NOTA ZIENSWIJZEN
ONTWERPBESTEMMINGSPLAN 'STATIONSTUIN BARENDRECHT'

**Consequenties ontwerpbestemmingsplan 'Stationstuin' te Barendrecht op geluid
en luchtkwaliteit ter plaatse van nabijgelegen woningen**

Figuur 1: Het ontwerpbestemmingsplan (links) en het stedenbouwkundig plan (rechts)

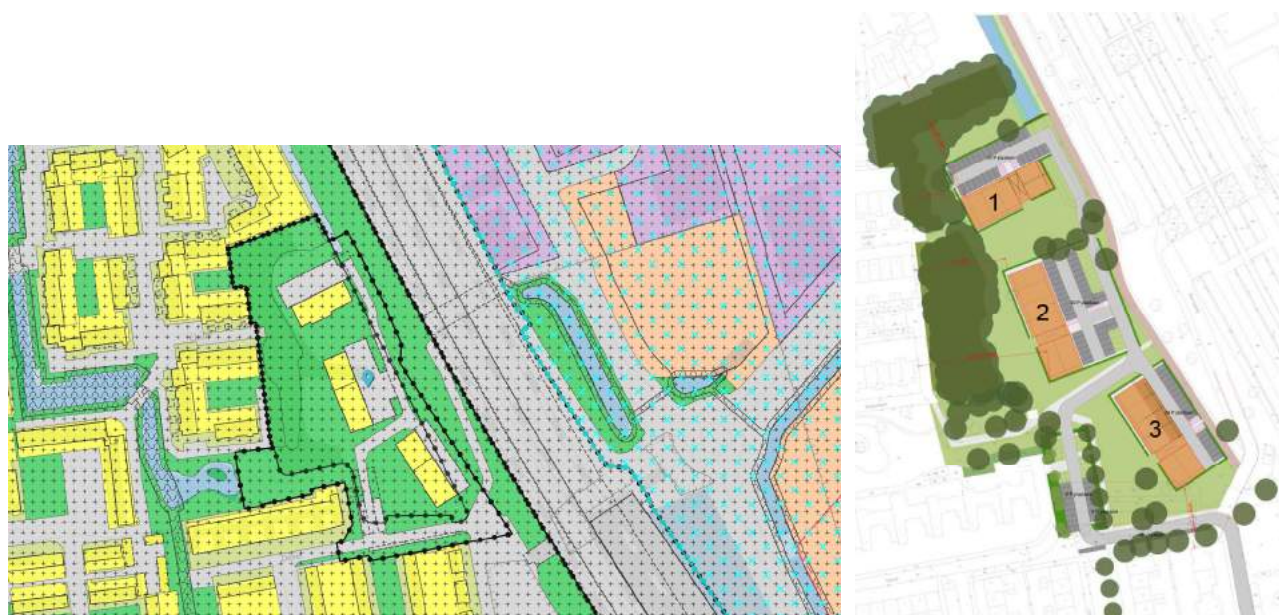
Inmiddels hebben omwonenden een zienswijze ingediend. Het betreft de bewoners van de woning gelegen aan Stationsweg 2 en Devel 11. De nieuwe ontsluitingsweg van het plangebied is direct naast de woning aan Devel 11 gesitueerd. De woning aan Stationsweg 2 is gelegen aan de zuidzijde van het plangebied, tegenover de hellingbaan naar het parkeerdek op de spoortunnel. In figuur 2 is een weergave van de situatie opgenomen.

Figuur 3: Plangebied, rode stip: woning Devel 11 en blauwe stip: woning Stationsweg 2

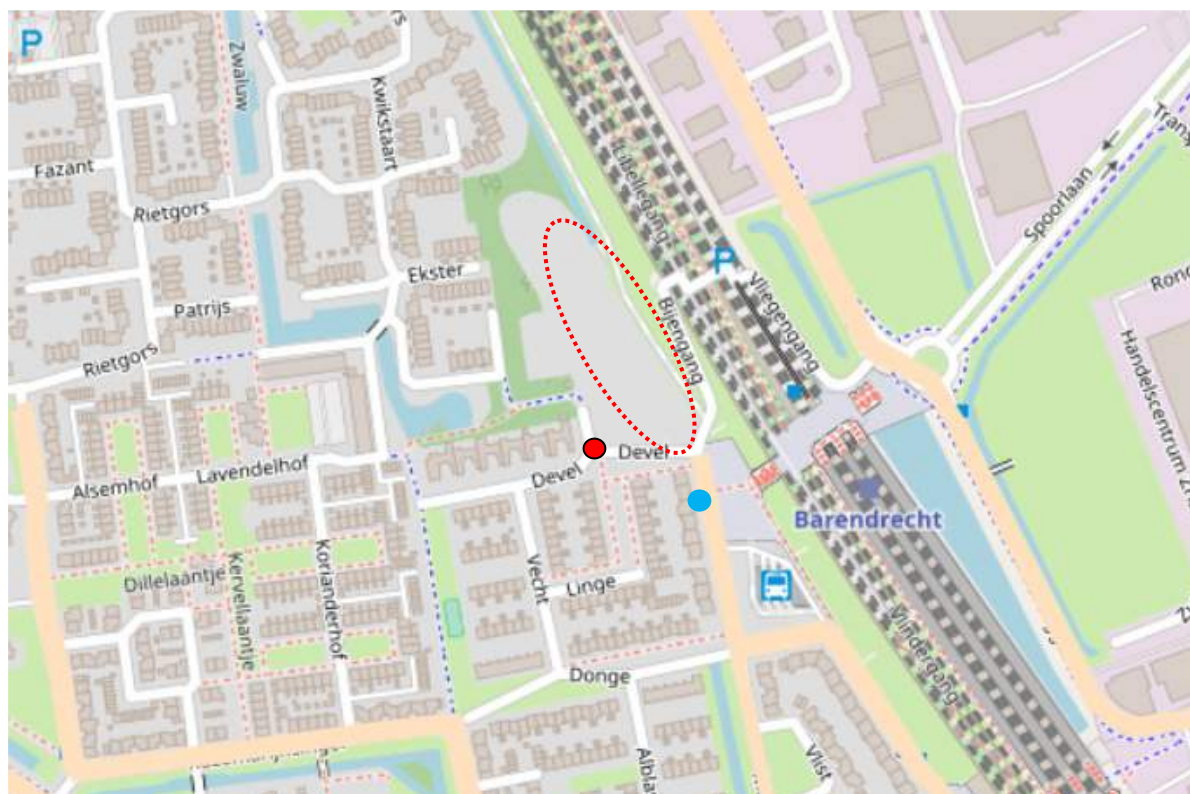
- In onderstaande afbeelding, afkomstig van eerder genoemde website is de planlocatie rood omcirkeld aangeduid. Daarnaast is met rode stip de woning aan Devel 11 en met blauwe stip de woning aan Stationsweg 2 aangeduid. Met lichtroze kleur zijn voorts de wegen aangeduid waarvoor in de Monitoringstool voertuigbewegingen zijn opgenomen.

- In de Monitoringstool zijn niet voor alle wegen rondom het plangebied voertuigbewegingen opgenomen. Dit terwijl alle wegen waarover voertuigbewegingen plaatsvinden wel een zekere bijdrage hebben aan de concentraties luchtverontreinigende stoffen. Uit voorgaande figuur wordt duidelijk dat in de omgeving enkel de wegen Stationsweg (zuidoostelijk van het plangebied) en Zweth (oostelijk van het spoor) zijn opgenomen. De overige wegen, met name ten zuiden en ten westen van het plangebied ontbreken geheel in het model.

Ook Devel en de toekomstige ontsluitingsweg van het plangebied ontbreken in het model.
